RESOLUCIÓN N° 002092 (24 SEP. 2024)

“Por la cual se resuelven unos recursos de reposición interpuestos en contra de la Resolución 1351 del 5 de julio de 2024 y se toman otras determinaciones”

Por medio de la Resolución 1351 del 5 de julio de 2024, esta Autoridad Nacional autorizó la modificación de la Licencia Ambiental otorgada mediante Resolución 1326 del 05 de agosto de 2020 (modificación 1 de la Licencia Ambiental del proyecto UPME 01 de 2013 (Soacha – Tequendama).

Figura 33 Cobertura Acc-312

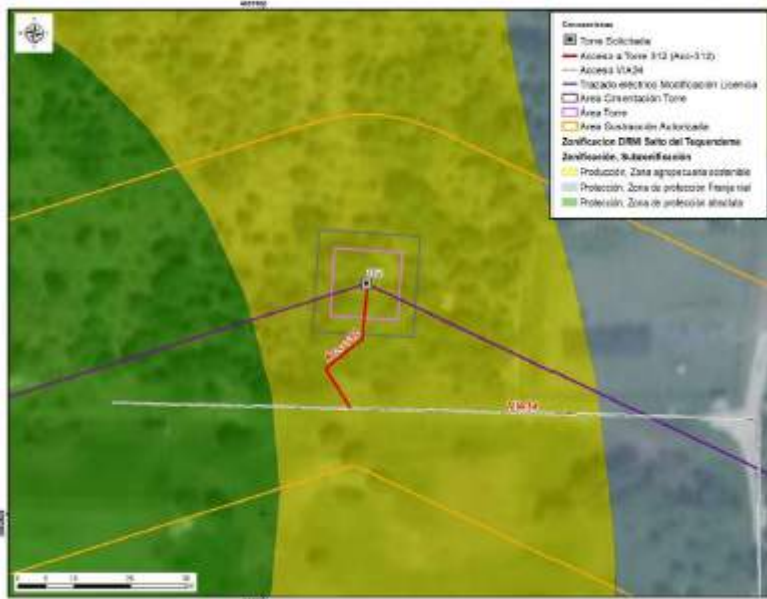
El camino/sendero ACC-312 se encuentra sobre cobertura de plantación mixta con espacios naturales, en el cual no es necesario tramitar el permiso de aprovechamiento forestal. Por el tipo de cobertura, tampoco se requieren actividades de mantenimiento tipo rocería, pues las características de la vegetación del acceso y el ingreso de los materiales y equipos para la construcción y montaje de la torre 312 se realizará de manera peatonal, como se menciona en la tabla 3-8 Descripción de accesos a sitios de torre del capítulo 3. Descripción del proyecto del complemento del EIA. Asimismo, la longitud es de aproximadamente 26.50m hasta el sitio de torre, razón por la cual, no se justifica un

Figura 28 Área de influencia total para el proyecto"

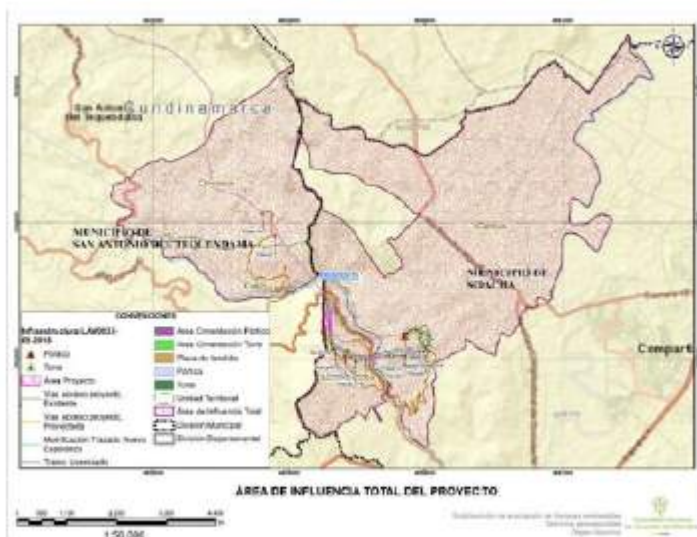
En la Resolución 1351 del 5 de julio de 2024 consideraciones sobre el área total o definitiva, Página 85, la ANLA indica “el área de influencia total que abarca las áreas de influencia físico-biótica y la socioeconómica tiene un área de 4.450,227 ha, incorpora a las Veredas San Francisco y Canoas en jurisdicción del municipio de Soacha; y veredas Cusio y Chicaque en el municipio de San Antonio del Tequendama. Tal y como se presenta en la siguiente figura:

Figura 1 Área de influencia total para el proyecto

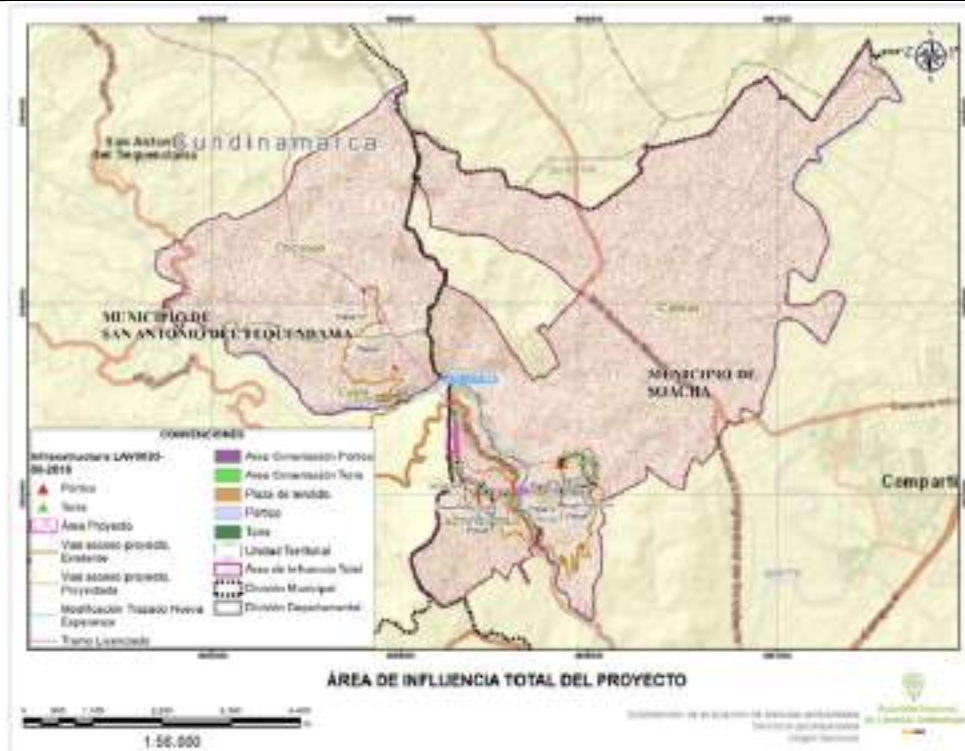
Frente a lo expuesto el Equipo Evaluador Ambiental de la ANLA, realizó la verificación de la información considerada en el concepto técnico 4703 del 05 de julio de 2024 que sirvió de sustento para emitir la Resolución 1351 del 5 de julio de 2024, en el cual señala que el área de influencia total del proyecto incorpora las Veredas San Francisco y Canoas en jurisdicción del municipio de Soacha; y veredas Cúcio y Chicaque en el municipio de San Antonio del Tequendama, como se presenta en la siguiente figura:
